ALCALDÍA MAYOR
DE BOGOTÁ D.C.
SECRETARÍA DE HABITAT

COMISIÓN DE VEEDURÍAS DE CURADURÍAS DE BOGOTÁ

ACTA No. 05-2022

FECHA: 31 de mayo del año 2022

RESOLUCION 0813 DEL 11 DE NOVIEMBRE DE 2005 - PLANO NO RU 3/4 - 09.

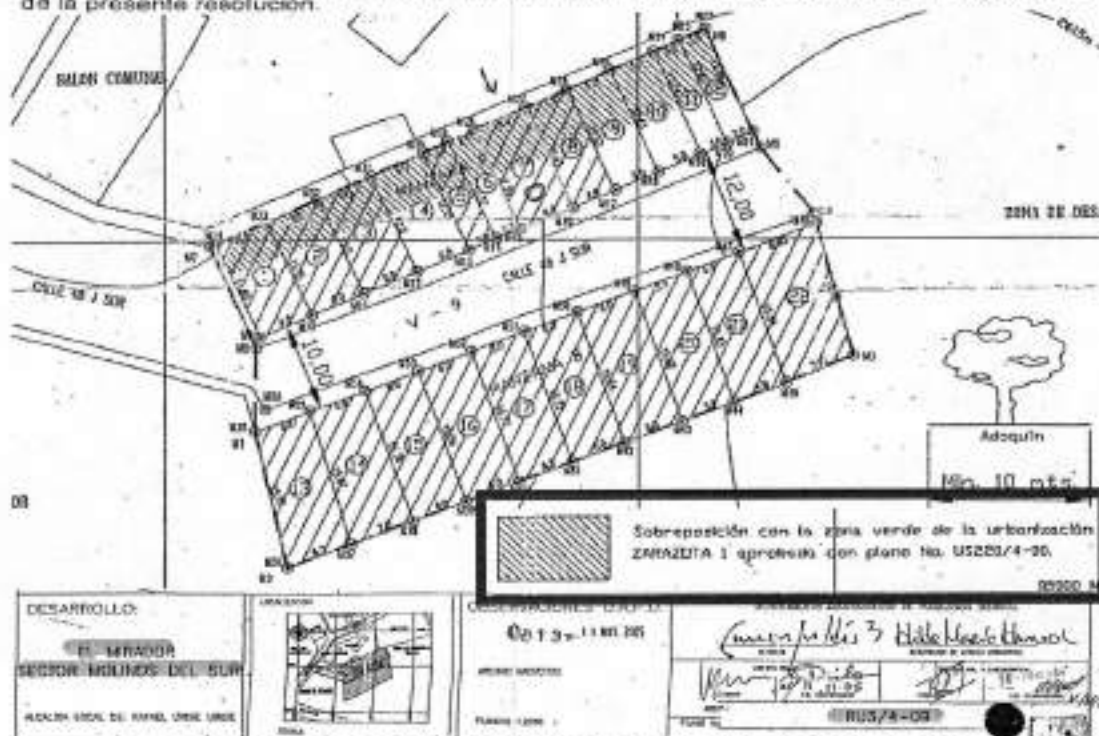
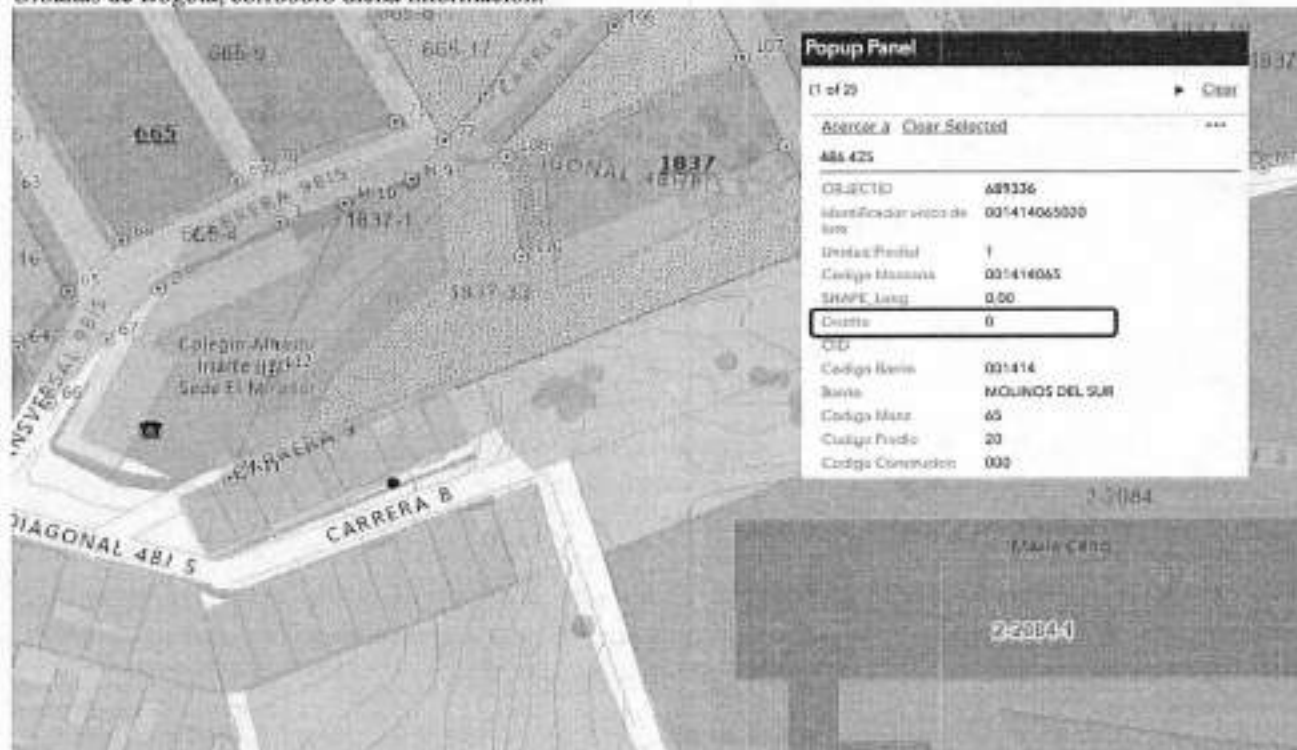
En este punto es importante precisar que tal y como se evidencia en el **plano RU 3/4 – 09** y de acuerdo a la leyenda del mismo, los lotes del 1 al 12 presentan una **SOBREPOSICION CON LA ZONA VERDE DE LA URBANIZACION ZARAZOTA I APROBADA CON PLANO NO US220/4 -00**.

Respecto a la sobreposicion cartografica, el Artículo 19 de la Resolución 0813 del 11 de noviembre de 2005, menciona :
"...ARTICULO 19. Zonas en sobreposicion cartografica. La legalizacion de las zonas en sobreposicion planimetrica con otros desarrollos, señaladas en los planos, QUEDA CONDICIONADA A LA ACLARACION DE LA SITUACION LEGAL Y CARTOGRAFICA DE LOS PREDIOS COMPROMETIDOS. Una vez se subsane la sobreposicion planimetrica quedan amparados por las normas y disposiciones contenidas en la presente resolucion..."

Así las cosas y teniendo en cuenta que el predio objeto de la solicitud se encuentra ubicado dentro del plano No RU 3/4 - 09 de la Resolución 0813 del 11 de noviembre de 2005, y presenta una **SOBREPOSICION CON LA ZONA VERDE DE LA URBANIZACION ZARAZOTA I APROBADA CON PLANO NO US220/4 -00**, no existe claridad para que la curadora urbana pudiera emitir la aprobación del acto administrativo licenciatorio, toda vez que dicho predio cuenta con una afectación por sobreposición con una urbanización vecina, la cual debe ser modificada y aclarada antes de iniciar una nueva solicitud en cualquiera de las cinco Curadurías Urbanas de la ciudad.

Razon por la cual antes de realizar una nueva solicitud en cualquier Curaduría Urbana de la ciudad, debe modificarse el plano urbanístico US 220/4-00 de la Urbanización Zarazota, con el fin de ajustar las diferencias cartográficas en relación a la zona verde superpuesta en el predio objeto de solicitud.

las actuaciones propias de sus competencias en relación al predio ubicado en la KR 8 I 23 SUR - CHIP AAA009CTOE, incorporado en el Plano RU 3/4 - 09, el cual presenta una sobre posición con la zona verde de la Urbanización Zarazota, aprobada con el Plano No US220/4 -00.
